Autorité environnementale

Avis délibéré de l’Autorité environnementale sur la création d’un atelier de maintenance des trains de la ligne 7 du métro à La Courneuve et Drancy (93)

n°Ae : 2025-152

Avis délibéré n° 2025-152 adopté lors de la séance du 26 février 2026

Figure 4 : planning du projet (source : informations transmises par la RATP⁵)

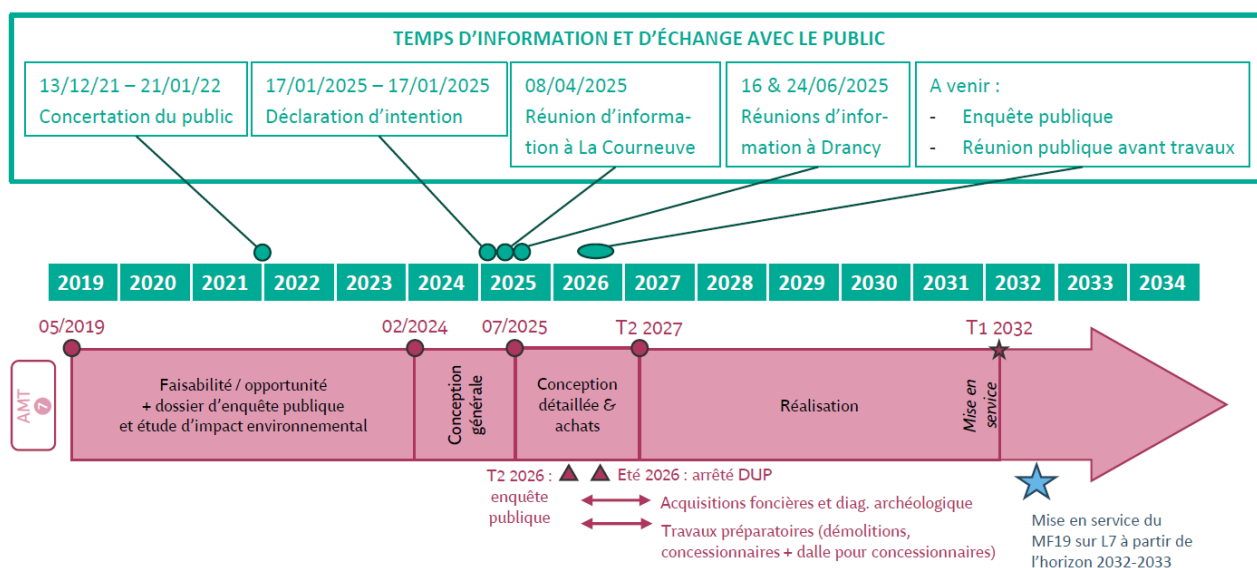
⁵ Le planning figurant dans l'étude d'impact est à actualiser.
